SIAEP CHÉMERY-MÉHERS

PROJET DE RÉHABILITATION
DU FORAGE ACTUEL DE LA GRANDE BROSSE
(N°04605X0023)
OU DE LA CRÉATION D'UN NOUVEAU FORAGE
AVIS DE FAISABILITÉ

Bruno LECLERC
Hydrogéologue Agréé

Juillet 2024

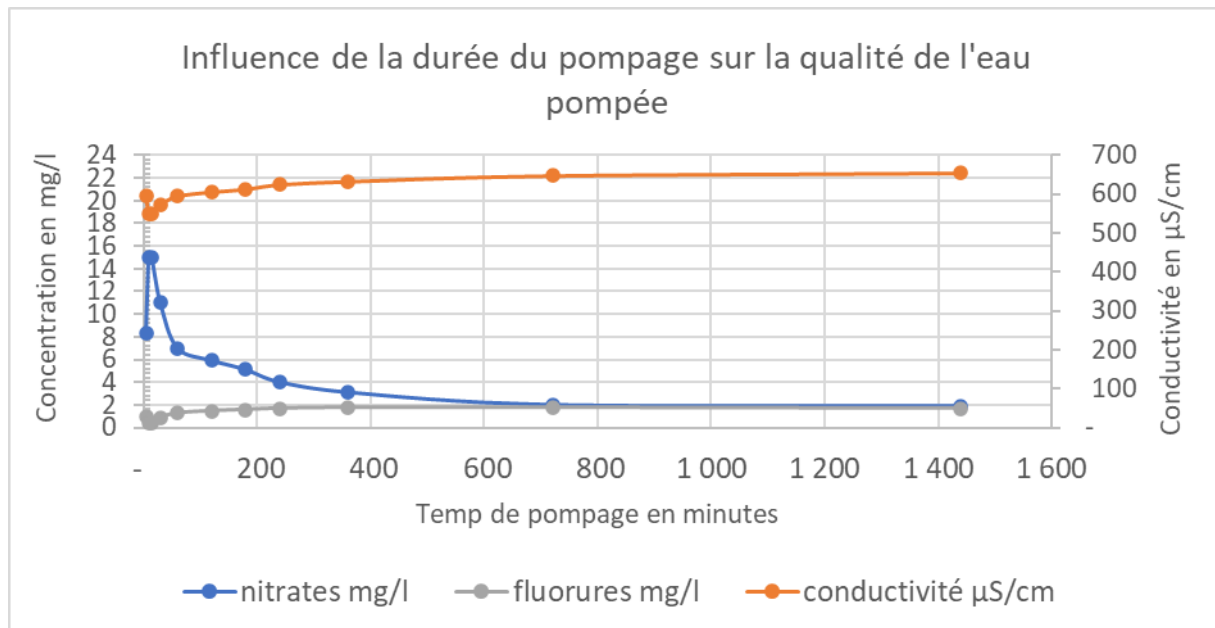
Forage à l'arrêt, il y a un mélange des 2 ou 3 eaux en fonction des charges respectives (pression) de chaque nappe (la nappe de la craie étant en charge par rapport à celle du Cénomanién d'environ 20 m). Les nitrates et les fluorures sont présents mais à des valeurs moyennes.

À la mise en marche de la pompe, pendant 15 mn, les nitrates montent jusqu'à un maximum de 15 mg/l et les fluorures baissent jusqu'à 0,3 à 0,4 mg/l. Là c'est majoritairement l'eau de la craie qui arrive à la pompe (située à 116 m de profondeur).

Puis les nitrates baissent progressivement et assez lentement pour atteindre 2 mg/l après 24 h de pompage.

Parallèlement, les fluorures augmentent également lentement et progressivement pour atteindre 1,7 mg/l.

Cette partie d'étude donne le fonctionnement du forage, mais pas l'origine des différentes eaux pompées (même s'il peut y avoir quelques hypothèses).

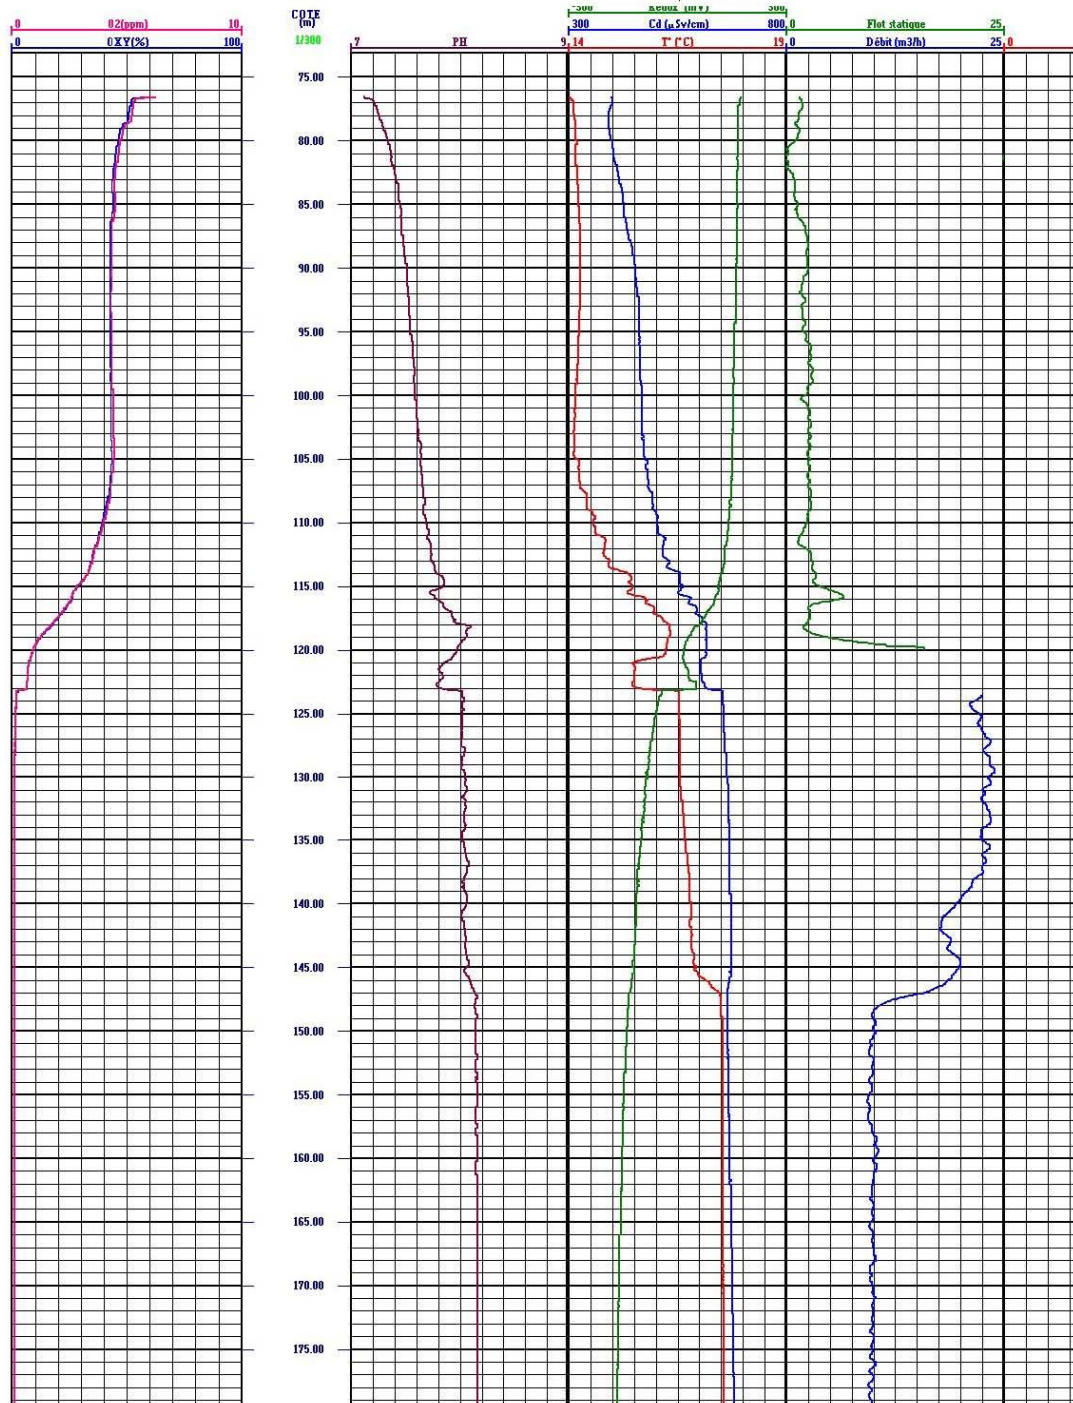
L'oxygène dissous est stable avec une teneur assez élevée (vers 5 mg/l) de 75 à 110 m puis diminue rapidement pour être nulle en-dessous de 23 m de profondeur.

Cela est cohérent avec l'hypothèse d'une nappe libre dans la craie dans la partie haute (0 à 120 m) puis captive dans les sables cénomaniens en-dessous.

La conductivité augmente lentement et régulièrement entre 79 et 89 m de profondeur, puis un peu plus vite entre 105 et 118 m de profondeur.

La température est stable de 75 à 105 m de profondeur (14 °C) puis augmente rapidement entre 105 et 120 m pour atteindre 16,5 °C. Il y a ensuite une dernière augmentation entre 145 et 148 m (17,5 °C).

Ces variations assez rapides correspondent probablement à des arrivées d'eau. Mais seules les variations entre 145 et 148 m sont confirmées par les mesures de flux au micro-moulinet.

Les mesures au micro-moulinet montrent :

- 20 % des arrivées d'eau entre 137 et 141 m de profondeur,
- 40 % des arrivées d'eau entre 146 et 148 m de profondeur,
- 40 % des arrivées d'eau entre 198 et 200 m de profondeur,

Malheureusement la position de la pompe (au milieu des crépines) rend très discutable la fiabilité de ces mesures, les mesures autour de la pompe (soit sur 5-7 m de hauteur) sont impossibles ou peu fiables. Il est donc tout à fait possible et même très probable que des arrivées d'eau dans la craie n'ait pas pu être mises en évidence (vers 112-119 m).

De plus, la sensibilité du micro moulinet utilisé (2 m/mn ou 3,3 cm/s) n'est pas suffisante pour mettre en évidence des arrivées d'eau dans un tubage de 740 mm de diamètre avec un débit de pompage de seulement 36 m³/h).

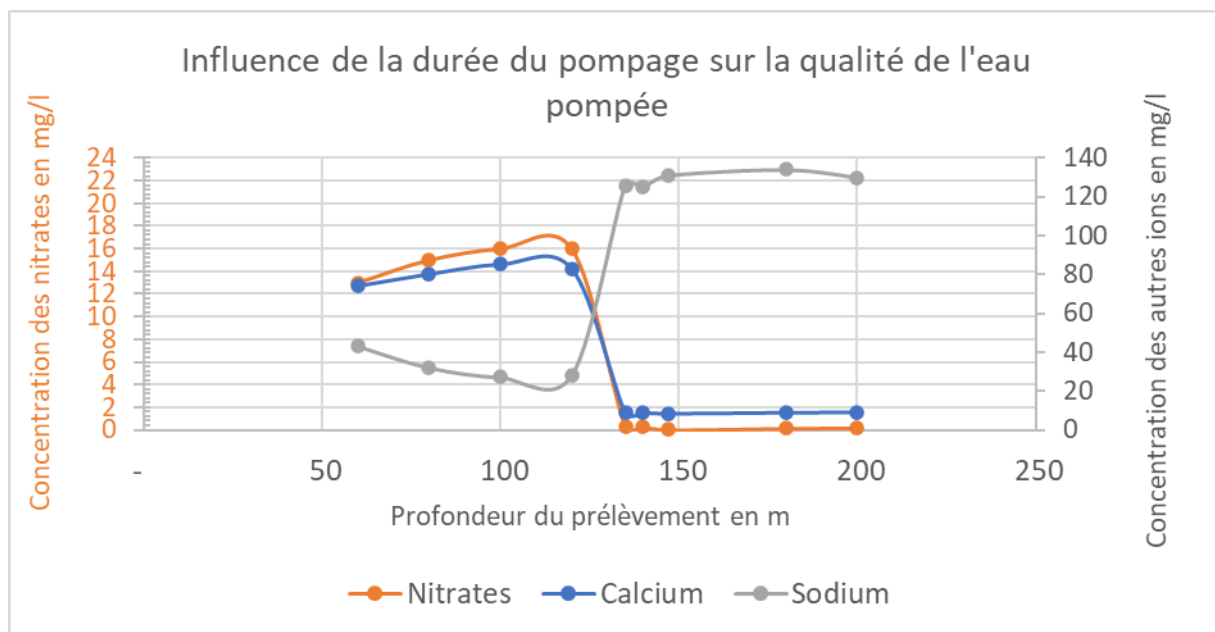
Les nitrates proviennent uniquement de la zone 60 à 120 m (soit la nappe de la craie libre)

Les sodiums viennent majoritairement de la zone 135 à 200 m qui ne contient par ailleurs pas de nitrates.

Malheureusement les fluorures (qui étaient demandés) n'ont pas été analysés par le laboratoire, mais puisqu'ils arrivent quand les nitrates baissent dans le pompage de longue durée, il est possible de conclure que les fluorures viennent de la zone 135 à 200 m (donc des sables du Cénomanién ou de l'Albien).
